Réf. NOVA : 17/PFU/1769468 (corr. DU : //)

Objet : WATERMAEL-BOITSFORT. Chaussée de la Hulpe, 185. Ancien siège CBR. Demande de permis unique portant sur l'aménagement d'un parking pour vélos, la révision de la signalétique ainsi que le remplacement d'un tilleul.

Avis conforme de la CRMS

Plan joint à la demande

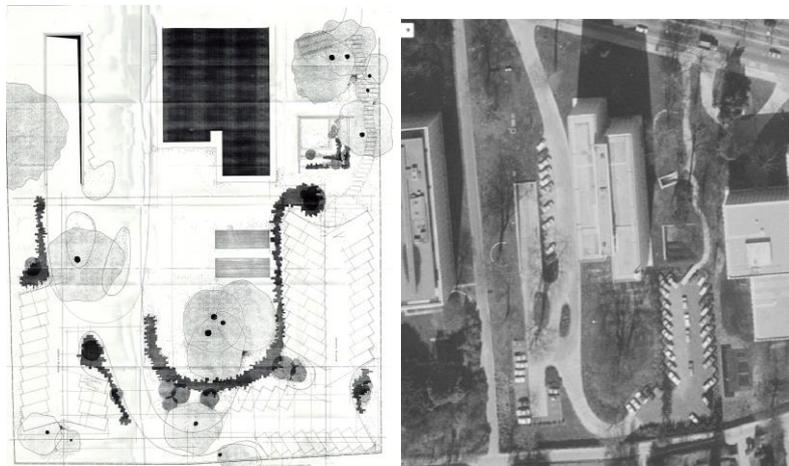
- l'installation, dans la zone d'entrée, d'une signalétique d'image des occupants sous forme de 2 totems et de mâts,
- l'installation de 14 panneaux pour personnaliser les emplacements de parking devant l'immeuble,
- la création d'une zone de parking pour 50 vélos sous les arbres de la zone boisée ouest du site,
- la replantation d'un tilleul à proximité de la rampe de parking, en remplacement de l'arbre de même essence condamné lors d'une tempête en 2019.

De manière générale, la Commission constate le caractère purement fonctionnel des différentes propositions formulées ces dernières années pour les abords de l'ancien siège CBR : aménagement d'une cour anglaise, terrasses à l'arrière de l'immeuble, auvents, signalétique, parking pour vélos. Elle déplore cette approche, d'autant qu'il s'agit de demandes ponctuelles qui ne se fondent pas sur une vision d'ensemble de ce site exceptionnel.
